株式会社ミスミ

## 「テーパスクリュー」仕様変更のご案内

##### ① テーパスクリュー（テーパプラグ）

##### ② 【クリーン洗浄品】 テーパスクリュー 沈みプラグ

##### 対象型番一覧

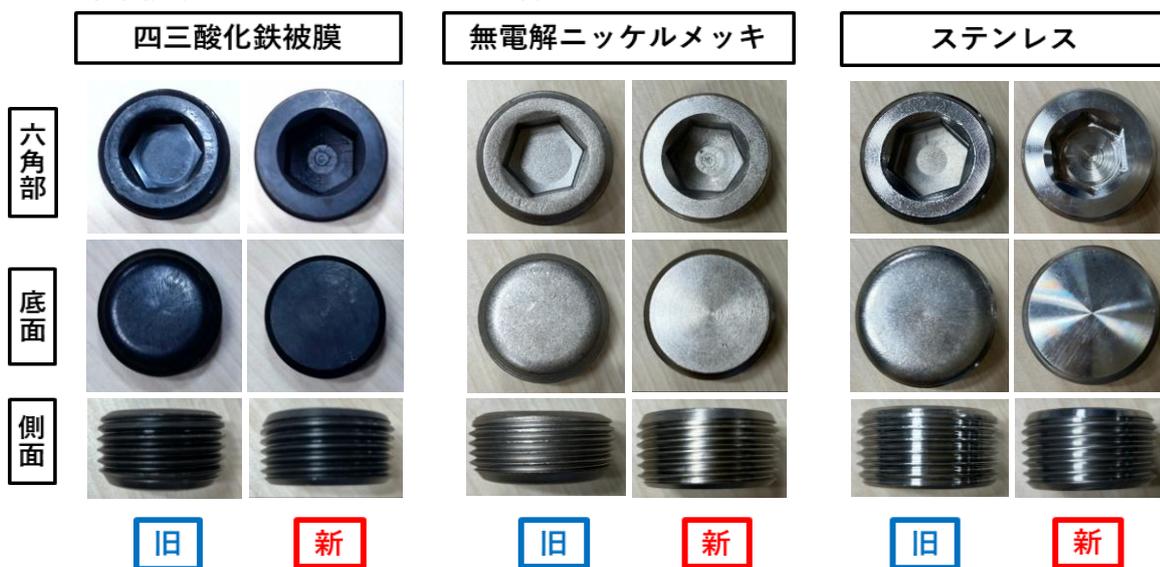
変更内容		変更前	変更後
材質 (TYPE : MSWTS/MSWTSK/ SL-MSWTS/SH-MSWTS/SHD-MSWTS/)		SUSXM7	SUSXM7 相当
外観変更	六角部	プレス穴	ブローチ穴
	底面	プレス面 (皿形)	切削面 (平面)

<外観変更詳細> (左列:旧、右列:新)
